泊発電所3号炉

基準津波に関するコメント回答

(地震に伴う津波と地震以外の要因に伴う津波の組合せ)

令和5年3月24日
北海道電力株式会社

《3号炉貯留堰～取水路、取水ピット縦断面図》

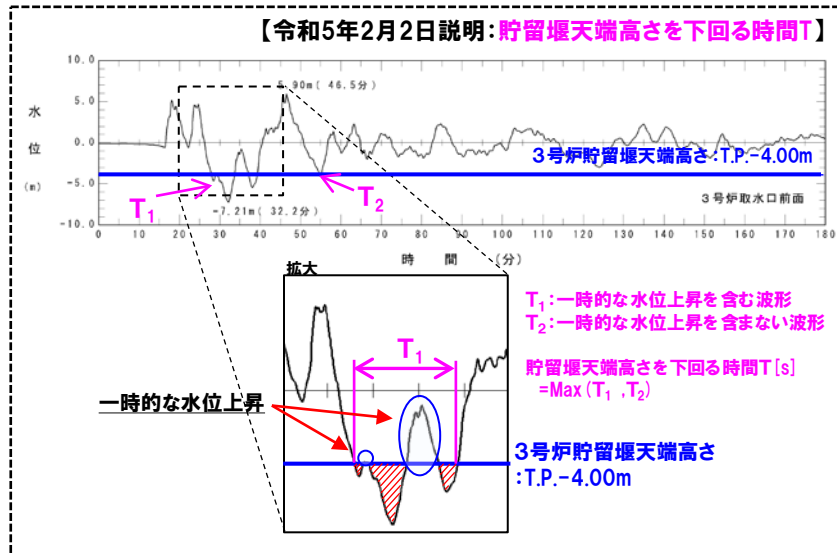
説明時期	説明内容				
令和元年 9月27日 審査会合	<p>○「貯留堰を下回る継続時間」「合計時間※」は、ポンプの取水可能時間(7680s)と比較して、十分に小さいことを確認した。</p> <p>※貯留堰を下回る時間を全て合算した時間</p> <p>○「貯留堰を下回る継続時間」に着目したパラメータスタディを実施した場合においても、「貯留堰を下回る継続時間」は大きく変更とならない見込みであることから、パラメータスタディは不要である。</p> <table border="1" style="width: 100%;"> <tr> <td style="width: 15%;">指摘事項No7</td> <td>貯留堰を下回る時間の確認について、海水ポンプの取水性を評価する観点であれば、貯留堰を下回る時間に着目したパラメータスタディの必要性について検討すること。</td> </tr> <tr> <td>指摘事項No8</td> <td>下回る時間として「最長時間」と「合計時間」の2通りで算出しているが、貯留堰天端を一時的に上回る波形を考慮しないで時間を算出する等、保守的な時間評価を検討すること。</td> </tr> </table>	指摘事項No7	貯留堰を下回る時間の確認について、 海水ポンプの取水性を評価する観点 であれば、貯留堰を下回る時間に着目したパラメータスタディの必要性について検討すること。	指摘事項No8	下回る時間として「最長時間」と「合計時間」の2通りで算出しているが、貯留堰天端を一時的に上回る波形を考慮しないで時間を算出する等、保守的な時間評価を検討すること。
指摘事項No7	貯留堰を下回る時間の確認について、 海水ポンプの取水性を評価する観点 であれば、貯留堰を下回る時間に着目したパラメータスタディの必要性について検討すること。				
指摘事項No8	下回る時間として「最長時間」と「合計時間」の2通りで算出しているが、貯留堰天端を一時的に上回る波形を考慮しないで時間を算出する等、保守的な時間評価を検討すること。				
令和3年 12月24日 審査会合	<p>○「貯留堰を下回る継続時間」「保守性を考慮した時間(右図参照)」は、ポンプの取水可能時間(7680s)と比較して、十分に小さいことを確認した。</p> <p>○しかし、「水位下降量」最大ケースと「貯留堰を下回る継続時間」最大ケースは完全に一致しないことに鑑み、以下の理由から、「貯留堰を下回る継続時間」のパラメータスタディを実施する方針を説明した。</p> <ul style="list-style-type: none"> 耐津波設計方針では、3号炉原子炉補機冷却海水ポンプ位置における水位の評価を実施するために、取水口前面における水位時刻歴波形を入力条件とした管路解析を実施する。 そのため、水位の一時的な回復がない「貯留堰を下回る継続時間」最大ケースを選定することで、3号炉原子炉補機冷却海水ポンプ位置における水位の評価の観点から、影響の大きい波源選定ができる。 <table border="1" style="width: 100%;"> <tr> <td style="width: 15%;">指摘事項No23</td> <td>今後実施予定である貯留堰を下回る時間に着目したパラメータスタディについて、「貯留堰を下回る継続時間」を対象にパラメータスタディを実施するだけでなく、「パルスを考慮しない時間」を対象にパラメータスタディを実施すること。</td> </tr> </table>	指摘事項No23	今後実施予定である貯留堰を下回る時間に着目したパラメータスタディについて、「貯留堰を下回る継続時間」を対象にパラメータスタディを実施するだけでなく、「 パルスを考慮しない時間 」を対象にパラメータスタディを実施すること。

指摘事項No23	今後実施予定である貯留堰を下回る時間に着目したパラメータスタディについて、「貯留堰を下回る継続時間」を対象にパラメータスタディを実施するだけでなく、「 パルスを考慮しない時間 」を対象にパラメータスタディを実施すること。				
令和4年 5月27日 審査会合	<p>○3号炉原子炉補機冷却海水ポンプ位置における水位の評価の観点では、「貯留堰を下回る継続時間」に着目したパラメータスタディが基本になると考えられるが、これに加えて、幅広く波源選定を行うことで保守的に評価する観点から、「パルスを考慮しない時間(右図参照)」に着目したパラメータスタディも実施した。</p>

説明時期	説明内容
令和5年2月2日 審査会合	<ul style="list-style-type: none"> ○3号炉貯留堰前面の水位時刻歴波形における3号炉貯留堰天端高さを下回る波形のうち、最長となる波形の時間とする。 ○この際、引き波時における貯留堰天端高さを超える一時的な水位上昇による水位回復は見込まず、貯留堰天端高さを下回る時間Tを継続時間(右下図参照)とすることで保守的な評価を行う。 ○上記の評価方法に基づき3号炉貯留堰前面における貯留堰を下回る時間の評価を行う。
